OFICIO N° 0649-2022-MINEM/DGAAE

Asunto : Remisión de copia de Resolución Directoral N° 0163-2022-MINEM/DGAAE del 13 de octubre de 2022 emitida por la Dirección General de Asuntos Ambientales de Electricidad

MINISTERIO DE ENERGÍA Y MINAS
Resolución Directoral

Nº 0163-2022-MINEM/DGAAE

Gráfico Obs 2.b Rosa de Vientos 2006 - 2011

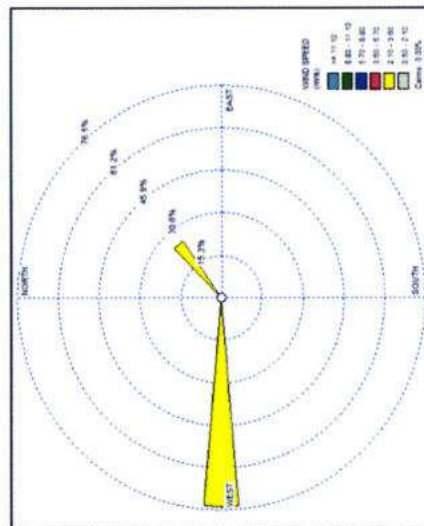
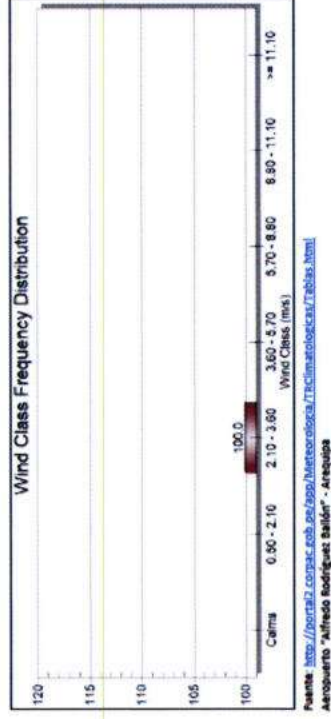
Comentario Final N° 2:

La velocidad media es menor en verano y mayor en invierno, la dirección predominante del viento generalmente es del Oeste en gran parte del año, y del Noreste entre junio y agosto.

La mayor concentración de vientos se ubica entre 2.10 y 3.60 metros por segundo, según la Escala de Beaufort, se tiene que son brisas muy débiles.
